Občina Trzin

**STALIŠČA DO PRIPOMB JAVNOSTI**  
**K ČETRTEM SPREMEMBAM IN DOPOLNITVAM ODLOKA O OBČINSKEM**  
**PROSTORSKEM NAČRTU OBČINE TRZIN - IZVEDBENI DEL**  
**za enoto urejanja prostora NT-18**

april 2024

Slika 79: Oblike in mere označbe za zaznamovanje mesta, ki je rezervirano za ustavev in parkiranje vozil invalidov (V-45)

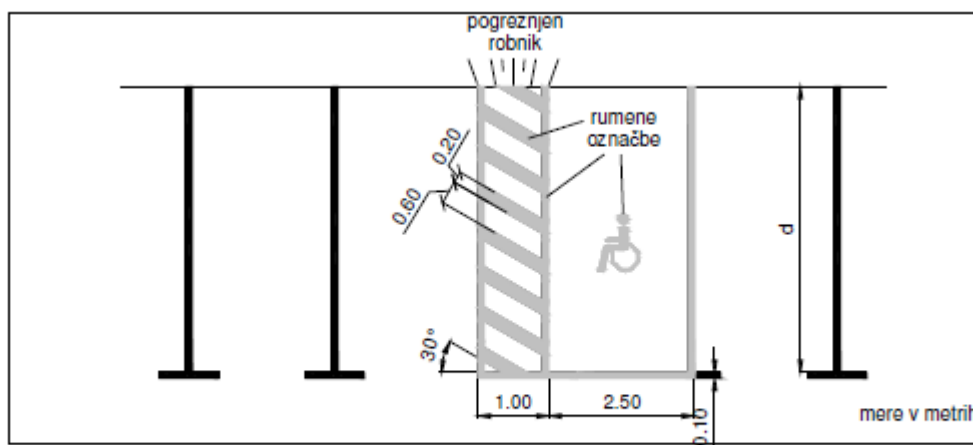
2. Širina nadstreška 3,35 m na račun ohranitve zelenega pasu ni ustrezna. Pri širini 3,35 m, stebrih 2x 15 – 20 cm in prostoru za avto širine 2,5 m ostane prehoda med stebrom in parkiranim avtom 45 – 55 cm. Treba je dat nadstrešek čez vse. Tudi vsi, ki so že izvedeni so čez vse.

**Pojasnilo:** Smiselno je, da je ob parkirnem mestu standardne širine 2,5 m še min. 1 m pokrite in tlakovane površine (tudi zaradi dostopnosti za funkcionalno ovirane). Določi se pas zelenih površin minimalno 40 cm, kar pomeni, da je širina nadstreška do največ 3,95 m.

**Stališče 1C-2** Pripomba se deloma upošteva. V katalogu se popravi določila glede nadstrešnic.

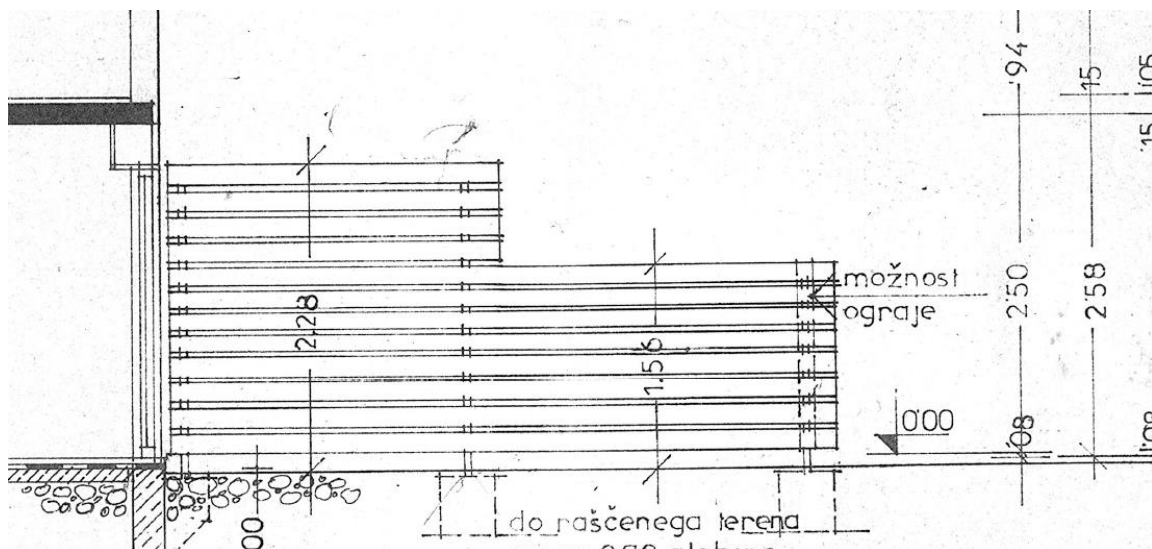
- Obstoječe ograje imajo horizontalno postavljene deske z zamikom. Zakaj in čemu bi sedaj to spremenili na vertikalno? S takim posegom se samo poudarja spremembe med objekti ki bodo renovirani in tistimi ki ne bodo. Obvezno horizontalno, vzorec pa obvezno ali obstoječ ali polno.

**Pojasnilo:** Želja po enotnih rešitvah je bila med sodelujočo javnostjo jasno izražena. Ohrani se horizontalna členjenost ograj, ostanje variacije v širinah, razmiku, materialih in barvi.

**Stališče 1D-1:** Pripomba se upošteva. V katalogu se popravi določila glede oblikovanja ograj.

## F. Prostor med garažo in stavbo

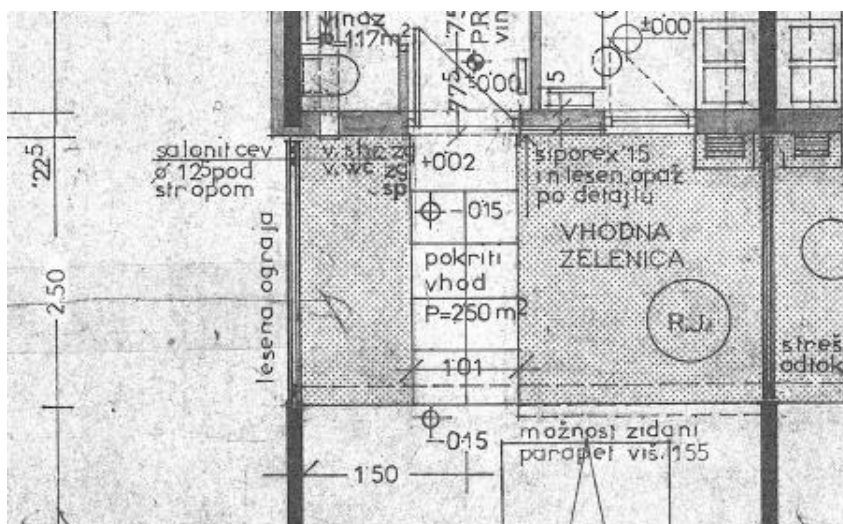
- Opredeliti se je potrebno do nadstrešitve atrija med garažo in stavbo. Včasih se je atrije pokrivalo v okviru vzdrževanja, sedaj ne več, kar pomeni da je prenova teh nadstreškov lahko problem.

**Pojasnilo:** Pokrivanje atrijev je še vedno mogoče. Ker atriji prvotno niso bili zajeti v bruto tlorisne površine objekta, se atrij pokrije v okviru rekonstrukcije/prizidave, če gre za del toplotnega ovoja objekta (notranji prostor). Če se pokrije v smislu pomožnih površin se atrij zapre kot stavba za funkcionalno dopolnitev kot nezahteven objekt. V katalogu se doda določila glede pokrivanja atrijev.

**Stališče 1F-1:** Pripomba se upošteva, kar se opredeli v katalogu pod poglavjem tehnične naprave in zunanja oprema.
